柏崎刈羽原子力発電所 6号炉及び7号炉

敷地における地震波の増幅特性について
コメント回答

平成27年7月3日

東京電力株式会社

領域別のフーリエスペクトル比の検証（NS方向）

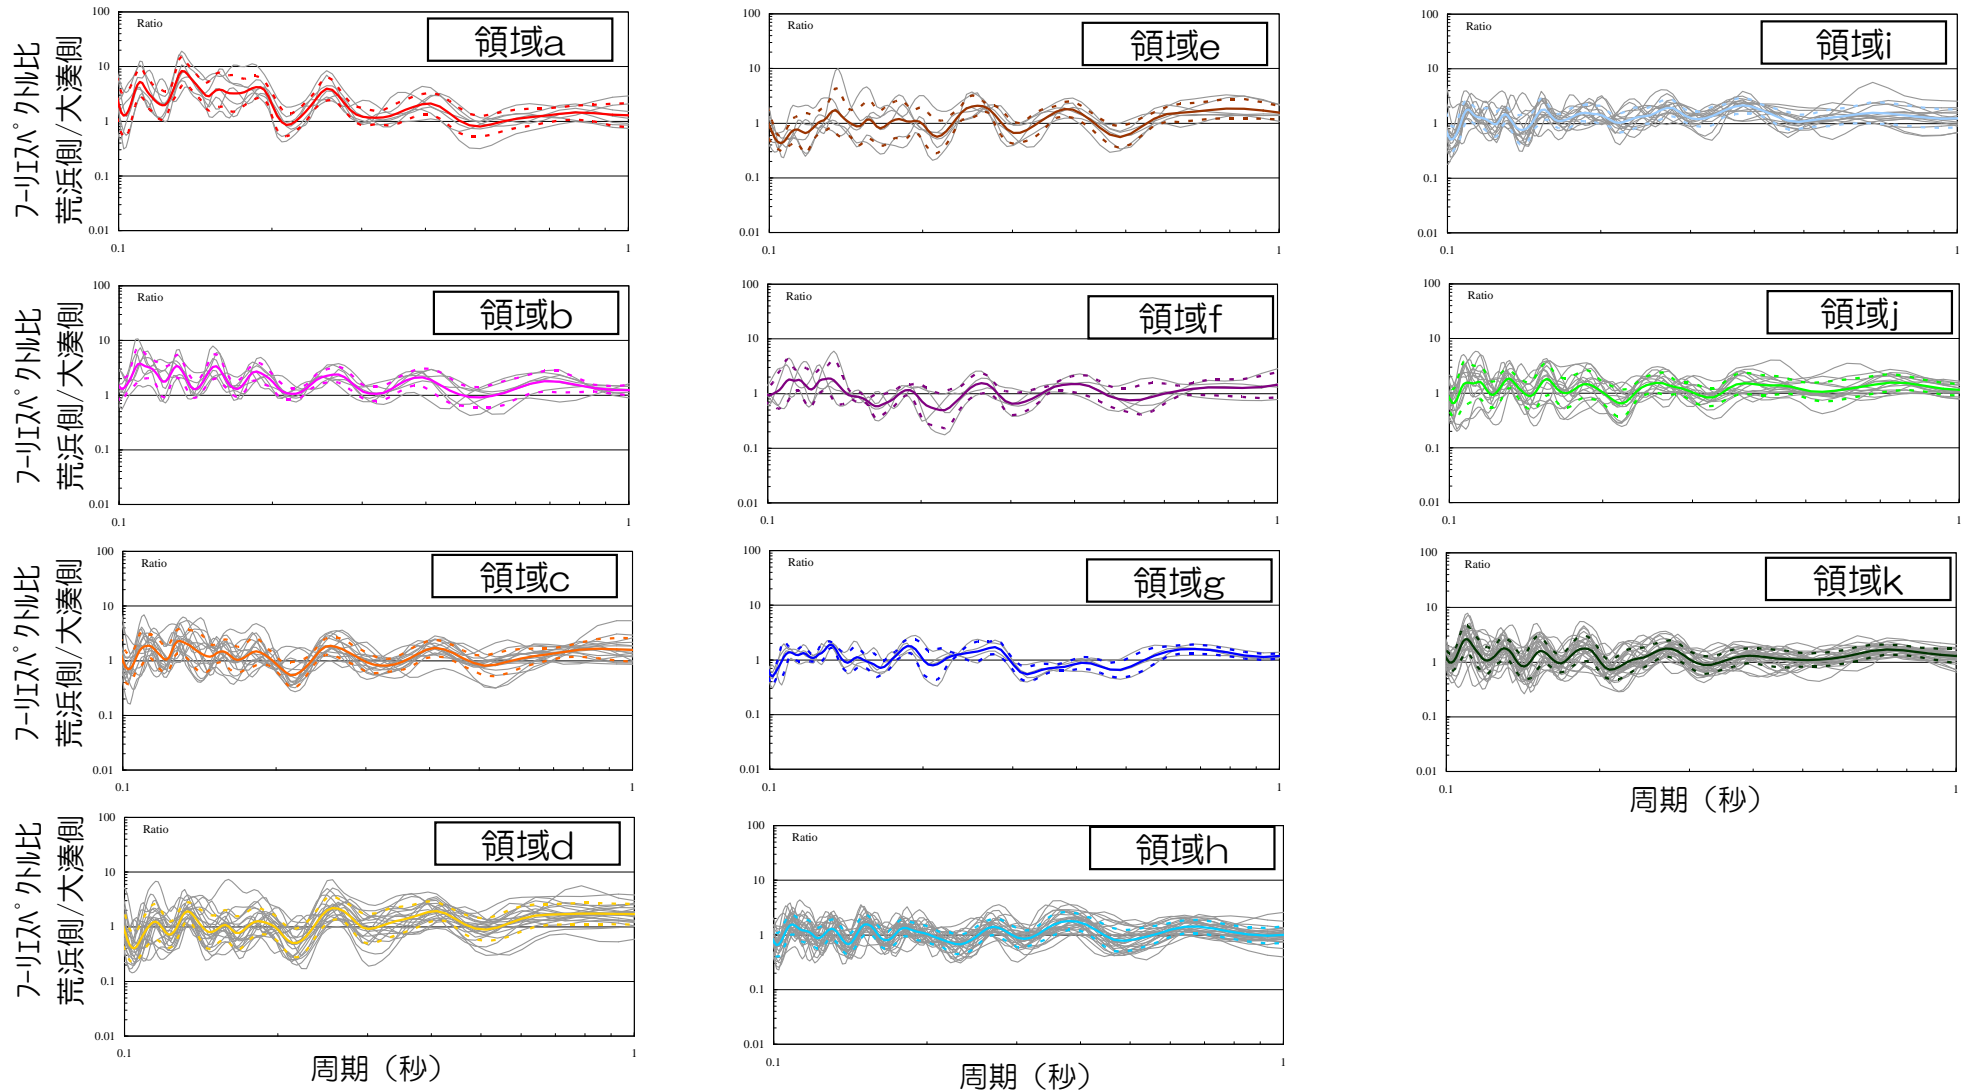
コメント
No.6・7

■ いずれの到来方向においても、ばらつきは大きいことを確認。

到来方向別の差が確認される周期帯について

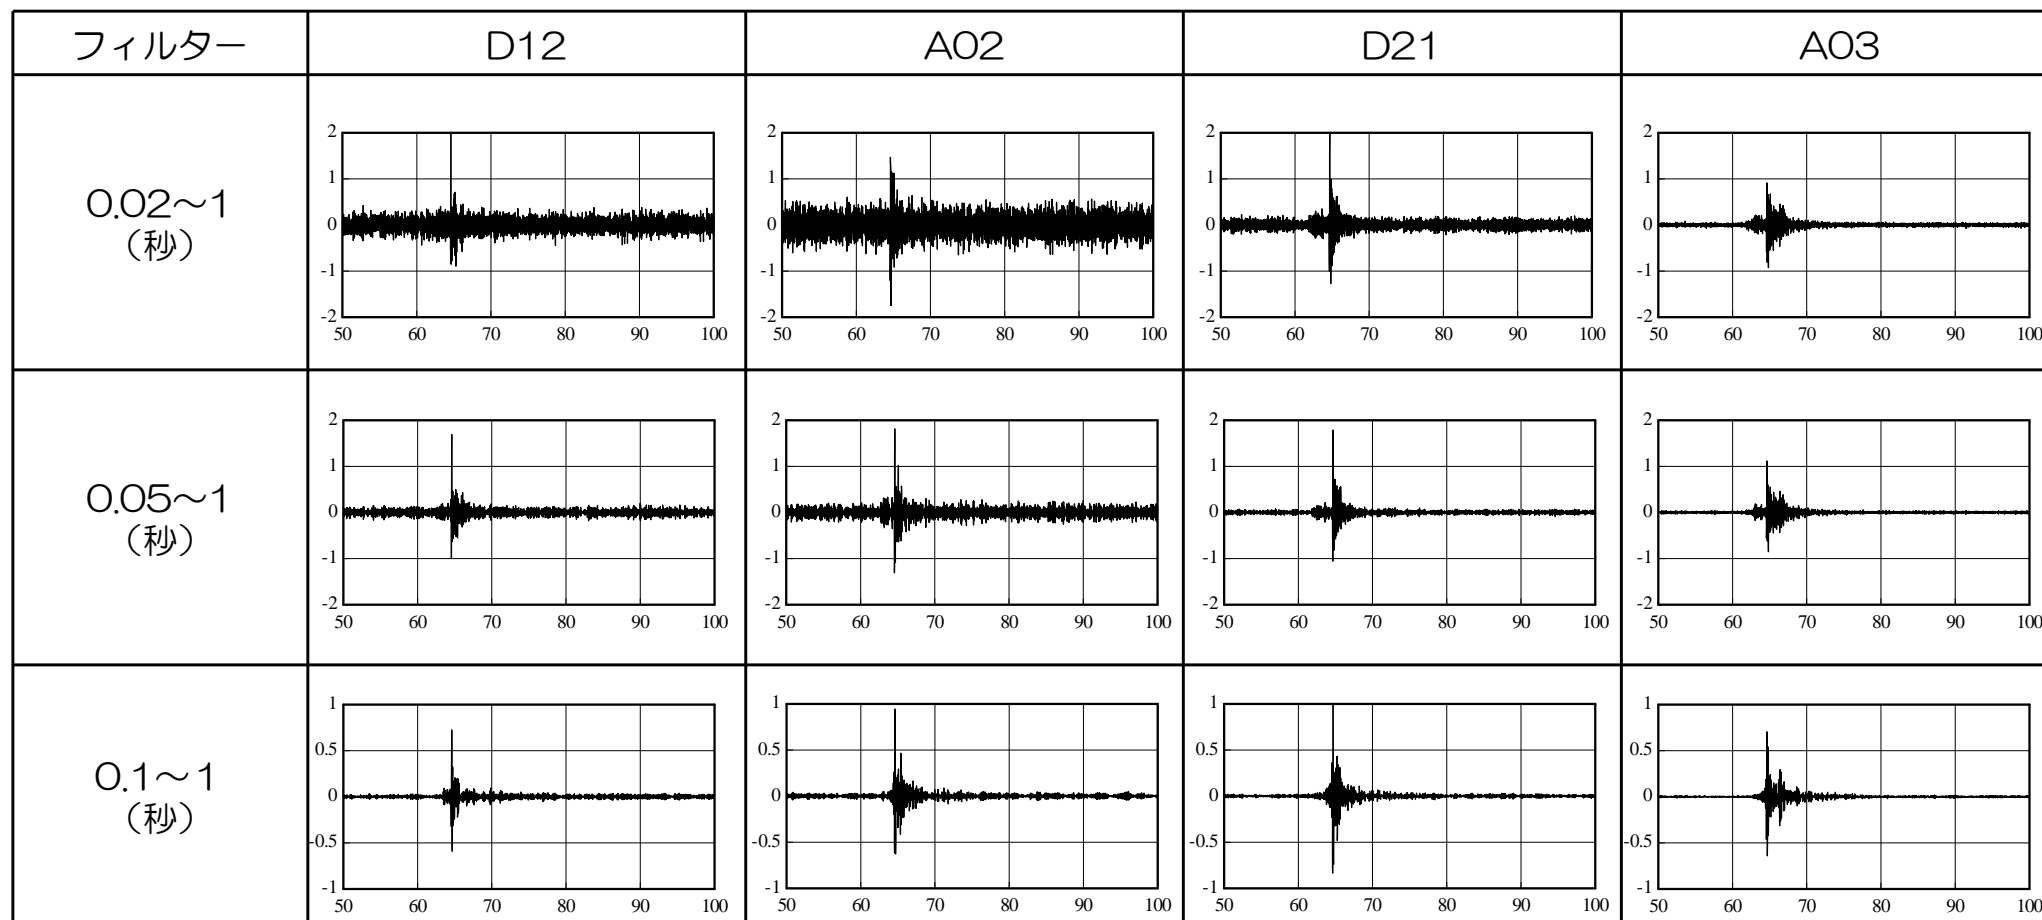
内容	説明概要	ページ
9	H27 2/13	水平アレイによる到来方向別の検討について、従来の評価よりも短周期側でのみ増幅する傾向にあるため、従来評価との対応関係について説明すること。	・対象地震の観測記録は、0.1～0.2秒付近の成分が支配的であり、それ以外の周期帯に対しては相対的に成分が少ないため感度が低いと考えられることをご説明。	74～75

コメント
No.9

- 概ね0.1~0.2秒付近の成分が支配的であり、それ以外の周期帯に対しては相対的に成分が少ない。
- 0.3~0.5秒付近においては感度が低いため、到来方向別の差が顕著に確認されないものと考えられる。

バランス断面法による推定結果

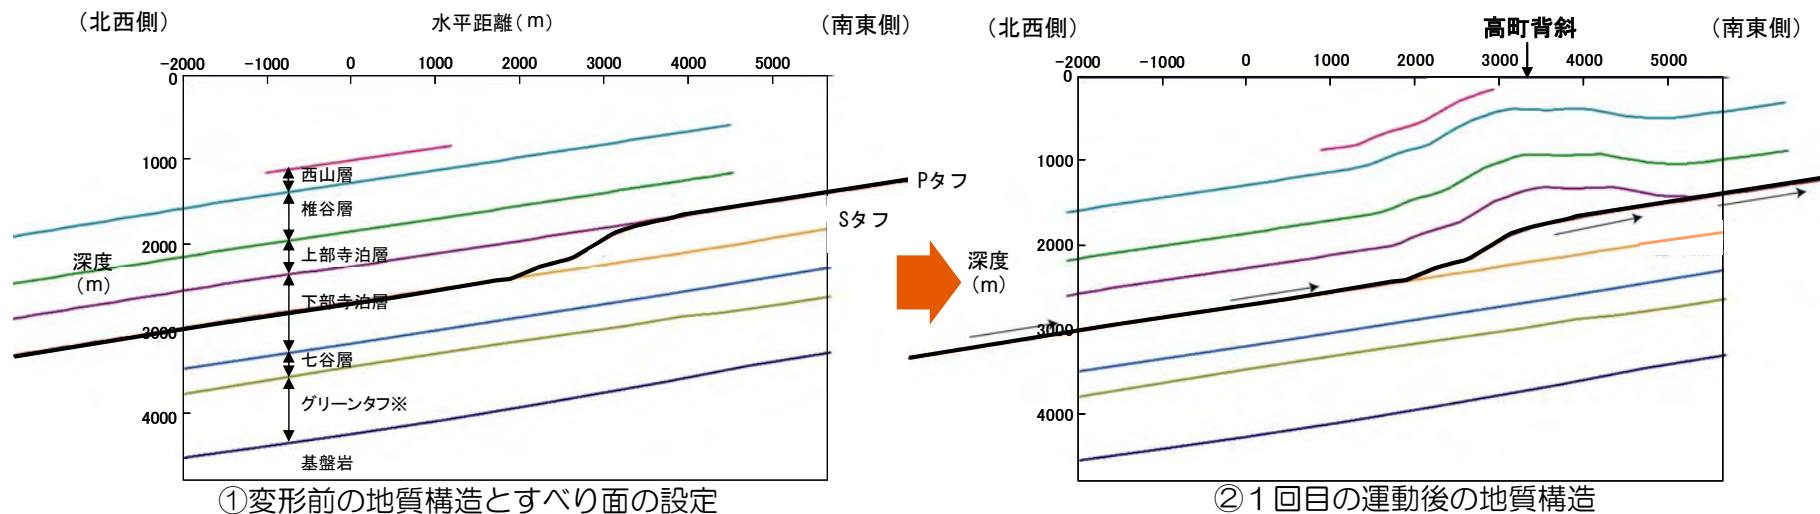
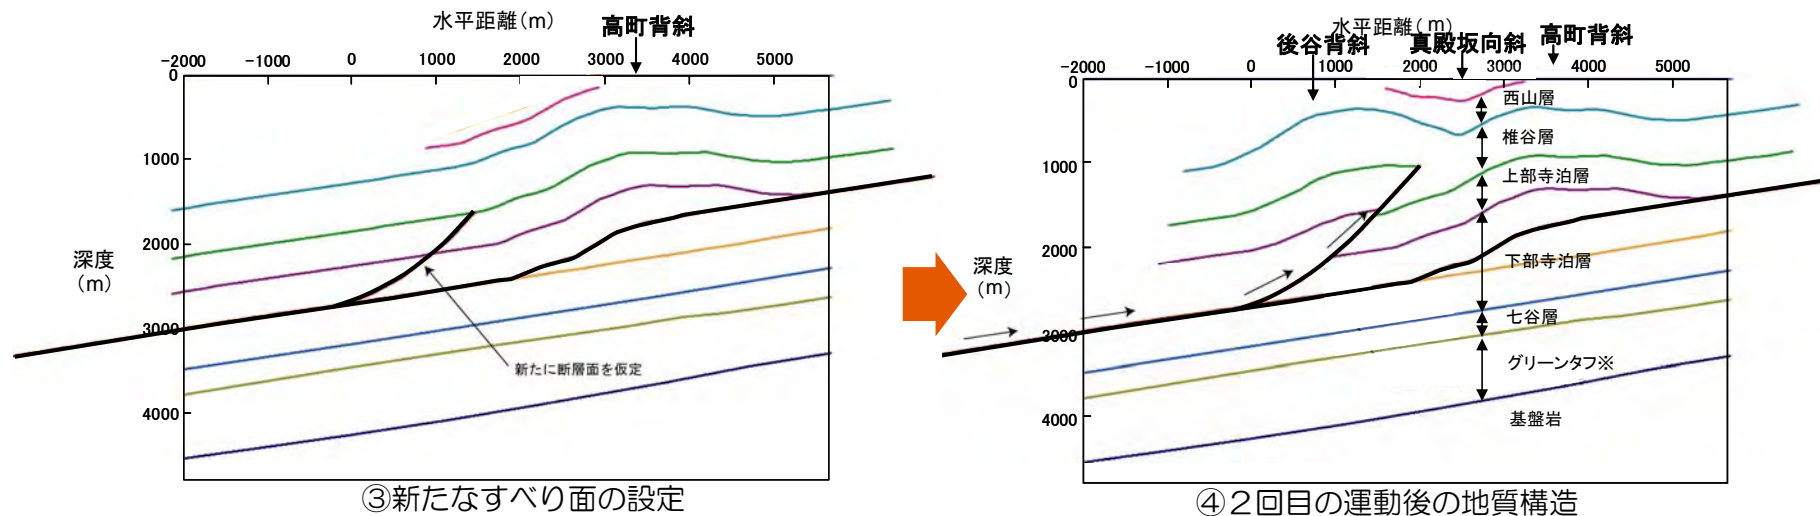
10	H27 2/13	2次元地下構造モデルの設定において、バランス断面法を用いているが、どのように評価を行っているか詳細を説明すること。	・バランス断面法による地下構造モデルの推定結果についてご説明。併せてパラメータスタディにより2次元地下構造モデルを検証した結果をご説明。	126~128 131~132 160~165
11	H27 2/13	水平アレイを活用し1次元の地下構造モデルを同定するなど、総合的に評価すること。	・水平アレイ観測点の1次元地下構造モデルや微動アレイによる1次元地下構造モデルと2次元地下構造モデルの対応関係について分析した結果をご説明。併せてパラメータスタディにより2次元地下構造モデルを検証した結果をご説明。	133~149 89~91 159
12	H27 2/13	分析に用いた地震をリスト化し、波形・応答スペクトル・方位角・入射角をまとめ、提示すること。	・資料集としてヒアリングにてご提示。	-

コメント
No.10

■ 変形前の地層は平行を仮定し、不連続面において上盤を東方向に変位させることで、高町背斜を再現。

■ 変形域の西側に、新たな不連続面を設定し、上盤を東に変位させることで後谷背斜及び真殿坂向斜を再現。

■ 得られた解析結果は、反射法探査結果により得られている椎谷層上面及び上部寺泊層上面の形状と整合している。

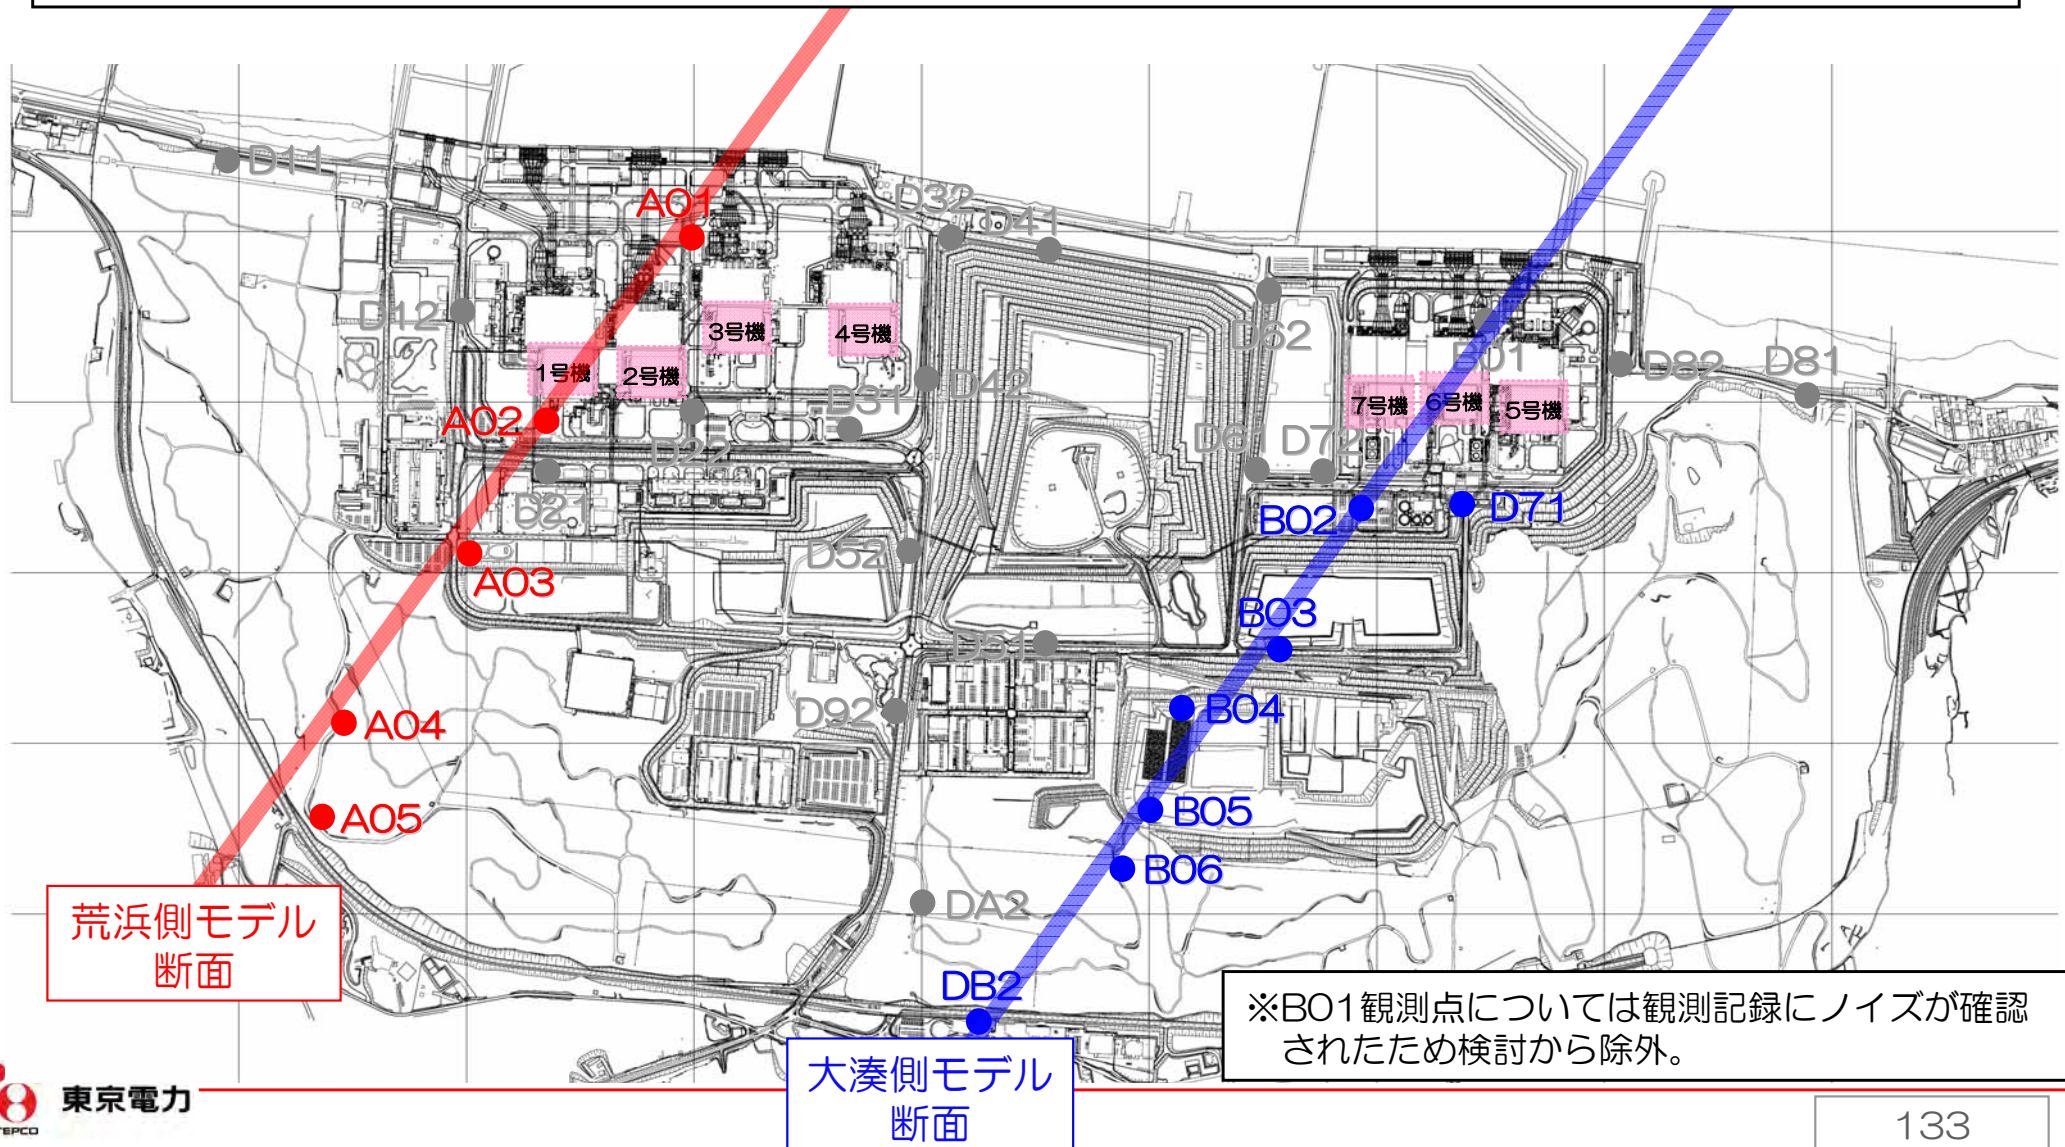
コメント
No.11

- 作成した2次元地下構造モデルについて、以下の検討を実施し、対応関係について確認。
 - ①2次元地下構造モデルの解析断面位置に近いA・B測線の1次元地下構造モデルを評価し、2次元地下構造モデルとの対応関係を確認。
 - ②2次元地下構造モデルにおける水平アレイ観測点の投影位置の1次元地下構造モデルを抽出し、観測記録の再現性を確認。
